BESCHLUSSVORLAGE

Vorlage Nr.:	2-BV/189/2020
Status:	öffentlich
Geschäftsbereich:	Bauverwaltung
Datum:	28.12.2020
Verfasser:	Dietrich Carmen

Bebauungsplan Nr. 182 "Südliches Büro- und Verwaltungsgebäude für einen Kooperationspartner der TUM"; Würdigung der i. R. d. Auslegung nach §§ 3 Abs. 1 und 4 Abs. 1 BauGB eingegangenen Stellungnahmen und Freigabe für das weitere Verfahren

Anlage: Lageplan

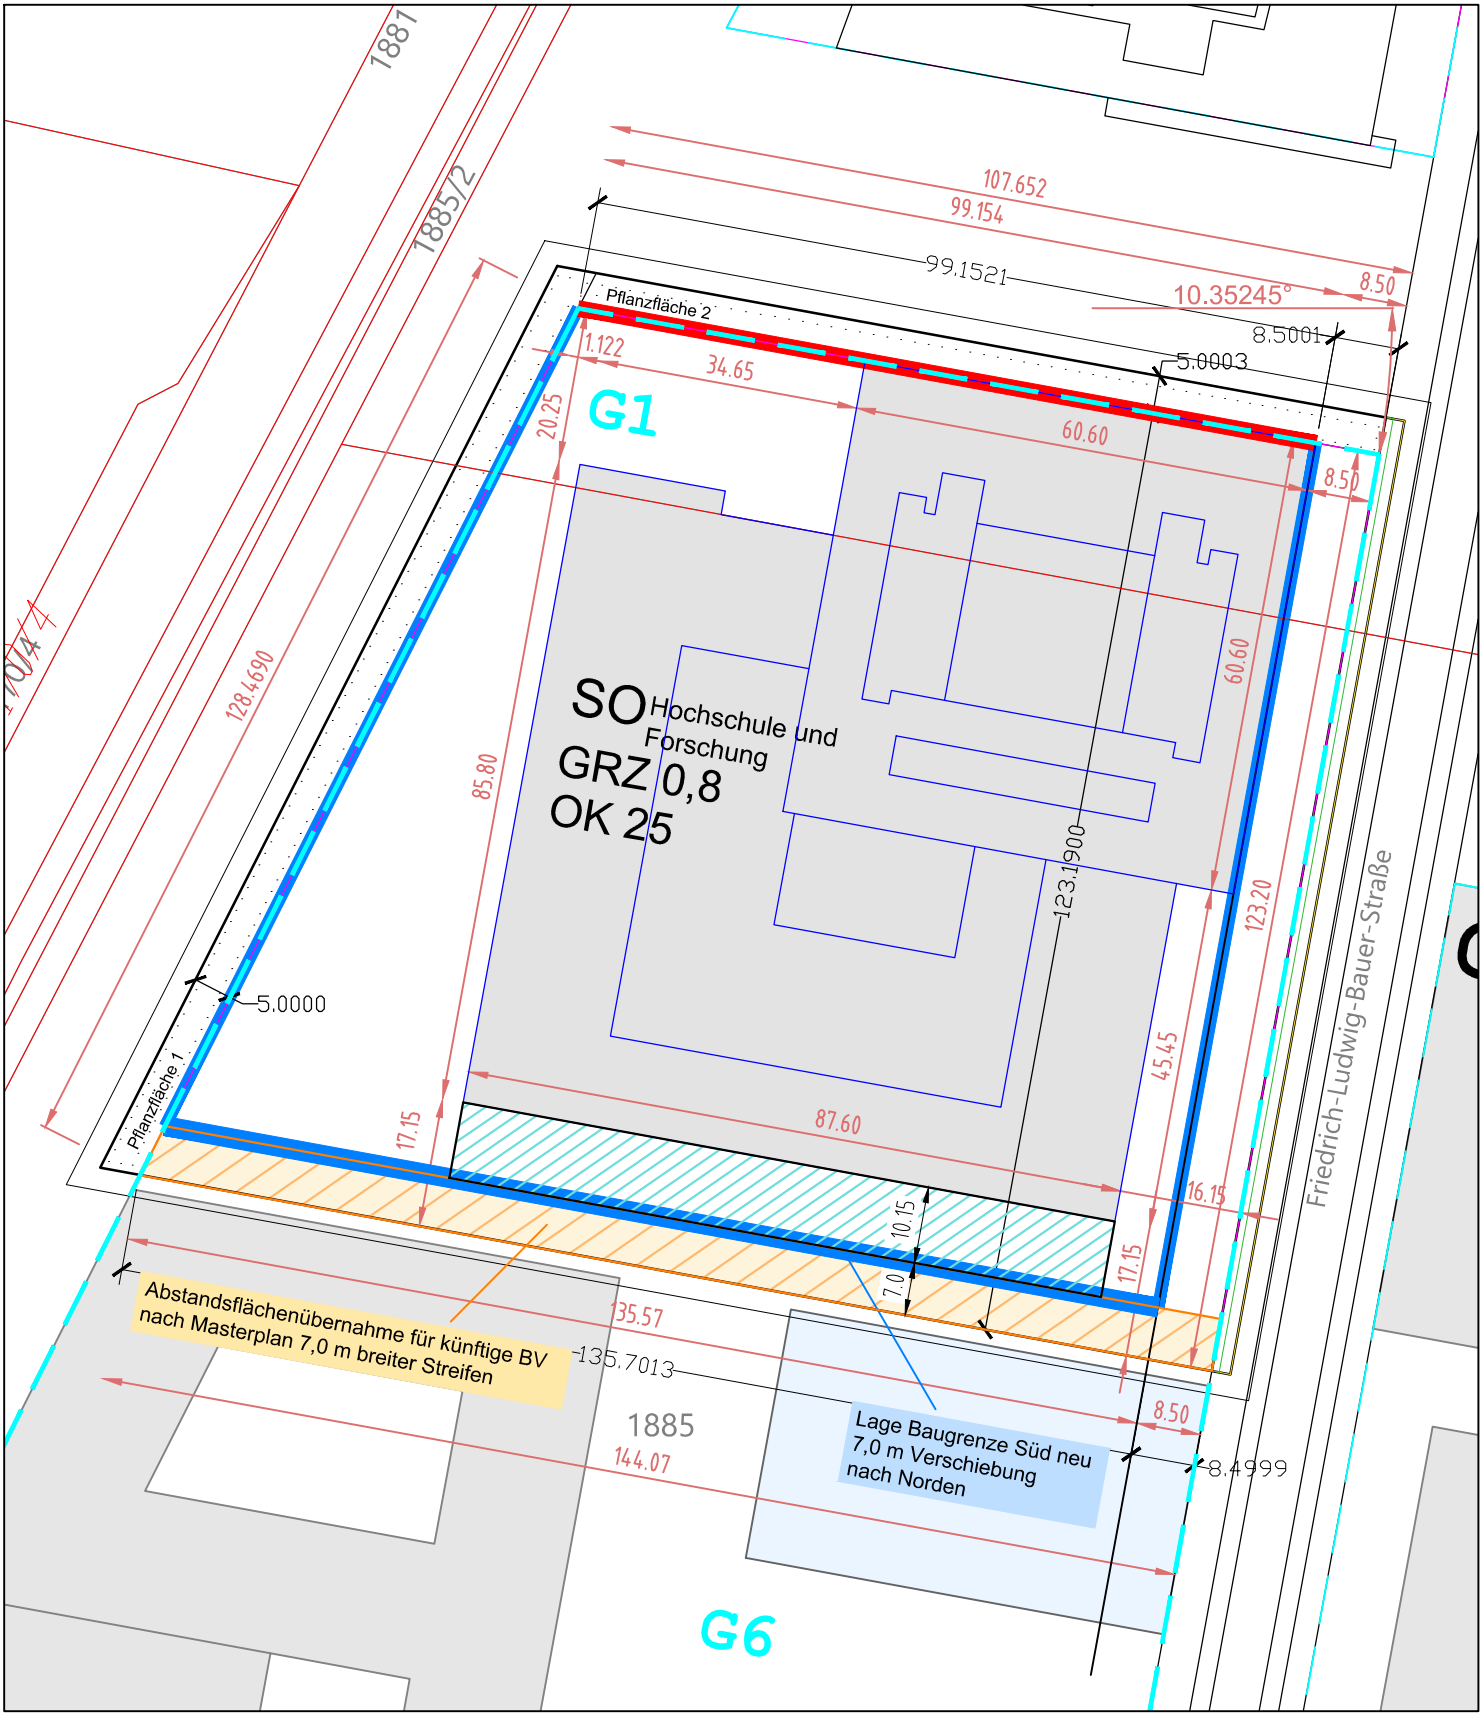
1. Städtebau und Masterplan

Aufgrund der im VEP 182 dargestellten Baugrenzen im Süden der Grundstücksfläche für [redacted] können die zukünftigen Baukörper auf dem Baufeld G6 nicht gemäß Masterplan realisiert werden. (im Plan Cyan dargestellt)

Der Abstand des geplanten [redacted] zur südlichen Grundstücksgrenze beträgt 17,15 m.

Die komplette Ausschöpfung der gemäß Masterplan vorgesehenen und gemäß Bebauungsplan festgesetzten Abstandsflächen von H = 0,4 und einer zulässigen Höhe von max. 25,0 m, ergibt eine max. Abstandstiefe von 10,0 m.
Es verbleibt somit ein 7,15 m breiter Bereich parallel zur südlichen Grundstücksbreite, die für Abstandflächen von künftigen im Bereich der TUM geplanten Gebäuden zur Verfügung stehen kann, deshalb sollte hier eine Abstandflächenübernahme gesichert werden.

hier für zukünftige Gebäude der TUM maximale Bebaubarkeit zu ermöglichen.
(im Plan: Orange dargestellt)

Die ursprünglich geplante und im Masterplan festgesetzte städtebauliche Struktur ist damit wieder gewährleistet. Wir bitten daher, die derzeit festgelegte Baugrenze im südlichen Grundstücksbereich um 7,0 m nach Norden zu verschieben.

Rechtliche Würdigung und Beschlussvorschlag:
Zu 1.:
Die vorgeschlagene Abstandflächensicherung erscheint zur Verwirklichung der städtebaulichen Ziele des Masterplans und im Sinne eines wirtschaftlichen und sparsamen Umgangs mit Grund und Boden sinnvoll, kann aber rechtlich nicht im Zuge des vorliegenden Bebauungsplans umgesetzt werden, sondern wäre privatrechtlich zwischen Grundstückseigentümer und Vorhabenträger zu regeln.

Lageplan zum VEP Nr. 182 „Südliches Büro- und Verwaltungsgebäude für einen Kooperationspartner der TUM“

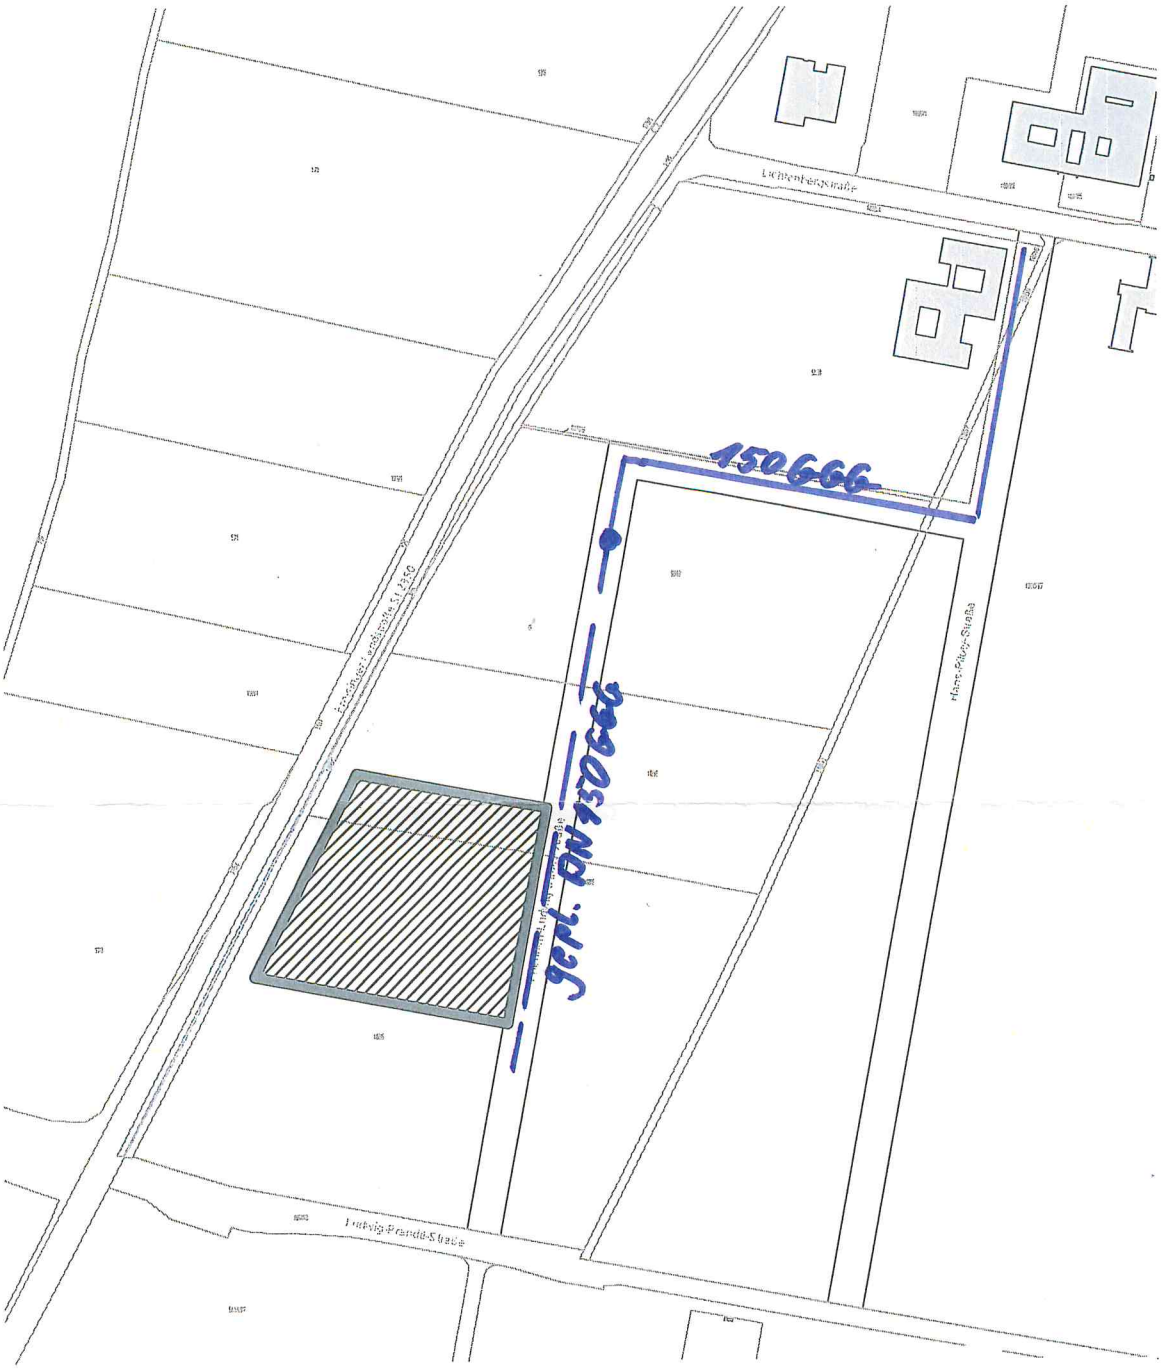
gegen die Aufstellung des Bebauungsplanes Nr. 182 erheben wir keine Einwände.
Das geplante Baugebiet kann durch eine noch zu verlegende Hauptwasserleitung wasserversorgungsmäßig erschlossen werden (siehe Planausschnitt).
Hierzu verweisen wir auf die zwischen der Stadt Garching und uns geschlossene Zweckvereinbarung vom 20.09.2016.
Wir bitten Sie, uns zu den anstehende Spartengesprächen einzuladen.
Die zu erstellenden Gebäude sind, gemäß unseren Satzungen, an die öffentliche Wasserversorgungsanlage anzuschließen.

Rechtliche Würdigung und Beschlussvorschlag:
Dass gegen die Aufstellung des Bebauungsplans keine Einwände erhoben werden, das Plangebiet mit Hinweis auf die geschlossene Zweckvereinbarung vom 20.09.2016 und den durch Satzung bestehenden Anschlusszwang, durch eine noch zu verlegende Hauptwasserleitung wasserversorgungsmäßig erschlossen werden kann, wird zur Kenntnis genommen und als Zustimmung zur Planung gewertet.
